Asunto: Informe Preliminar de observaciones al Proyecto vial de pre factibilidad avanzada "Conexión Autopista General Rumiñahui (AGR) – El Arbolito"

**INFORME PRELIMINAR DE OBSERVACIONES AL
PROYECTO VIAL DE PREFACTIBILIDAD AVANZADA
“CONEXIÓN AUTOPISTA GENERAL RUMIÑAHUI (AGR) - EL ARBOLITO”**

Figura No. 1
Rampas de llegada vehicular propuestas-Sector Parque El Arbolito

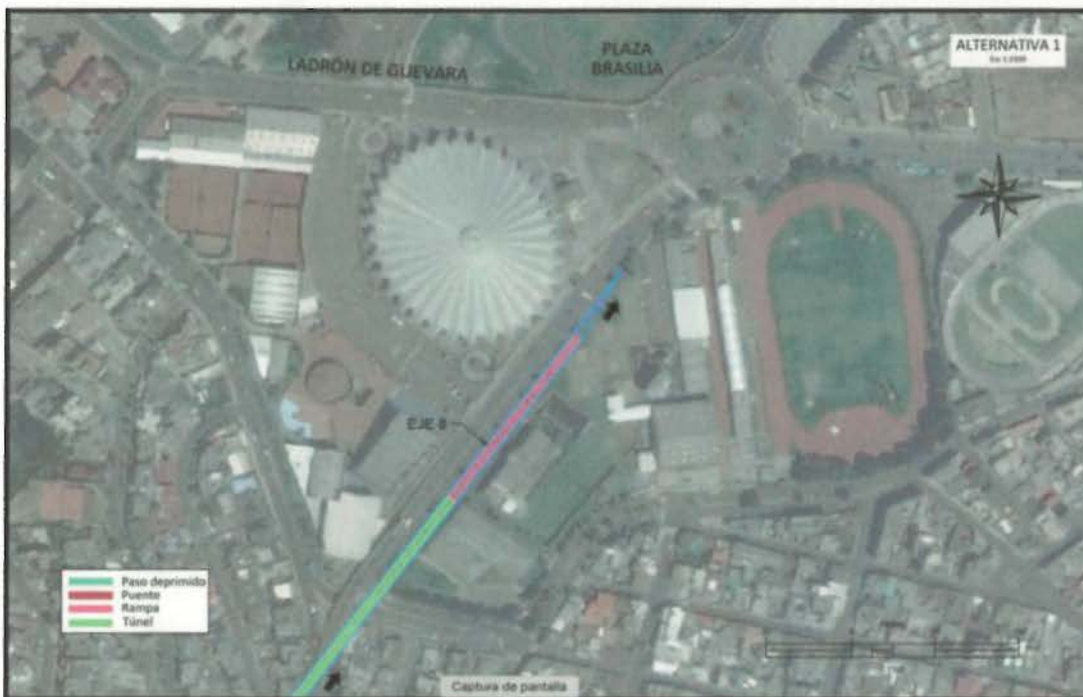
Existe desbalance en cuanto al número ingresos y salidas de la ciudad: 3 entradas y 2 salidas; debe privilegiarse la salida de los flujos vehiculares de la ciudad y permitir un ingreso controlado. (Ver Cuadro No. 1 y Figuras No. 1 y 2: Llegadas a Quito, y, Cuadro No.2 y Figura No. 3: Salidas.

Figura No. 5

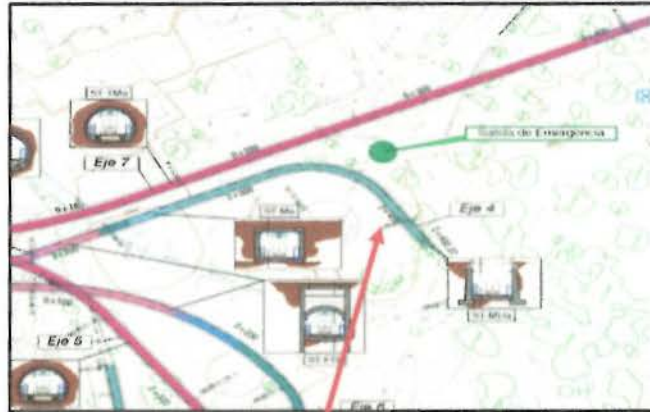
Como se puede apreciar en la Figura No. 4 y 5, las rampas y los carriles de incorporación de los Ejes 4, 5, 6 y 7 se encuentran dentro de los límites de dichos parques, lo que quiere decir que, para su construcción y operación, el área de cobertura vegetal deberá ser removida definitivamente, incluyendo árboles que están dentro del inventario de Arbolado Patrimonial del DMQ.

Rampa (color celeste) e infraestructura de emergencia del Eje 4 coincide con la ubicación de árboles patrimoniales. En la imagen inferior cada punto amarillo representa un Árbol Patrimonial.
